ROMÂNIA  
JUDEȚUL SĂLAJ  
CONSILIUL JUDEȚEAN

**CLARIFICARI LA DOCUMENTAȚIA DE ATRIBUIRE ANEXATĂ ANUNȚULUI DE PARTICIPARE NUMĂRUL 165336 DIN 05.01.2016 PUBLICAT ÎN SEAP PENTRU PROCEDURA DE ATRIBUIRE A CONTRACTULUI DE ACHIZIȚIE PUBLICĂ AVÂND CA OBIECT: "Reabilitare drum județean DJ 191C: Nusfalău - Crasna - Zalău - Creaca".**

Data: NOIEMBRIE 2013  
Scara: 1:50  
Cod desen: 131299S-DRU-PT-DE-DDE-033

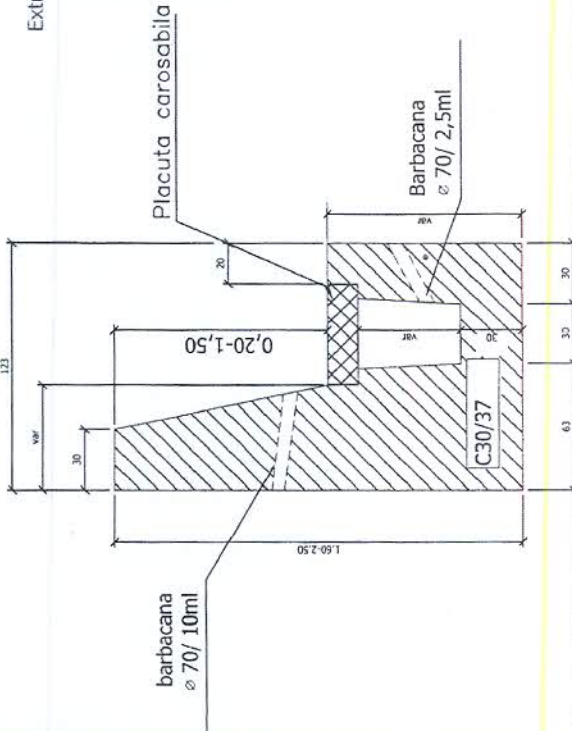
2.2 – revenim la raspuns la solicitare de clarificari nr. 907 data 22.01.2016 intrebare 4/ raspuns 4 va solicitam sa ne transmiteti alt detaliu de executie pentru rigola carosabila ranforsata cu dimensiuni corecte, inclusiv extrasul de armatura aplicat rigolei ranforsate din planșa din planșa 1312939- DRU-PT-DE-TT-008.

2.2. Reatașăm planșa de detaliu pentru execuție "*Rigolă carosabilă ranforsată*", cod desen: 1312939-DRU-PT+DE-DDE-033. Armarea plăcuței carosabile se va realiza conform

planșei: 1312939-DRU-PT+DE-DDE-011. Planșa 1312939-DRU-PT+DE-DDE-034 nu se va lua în considerare.
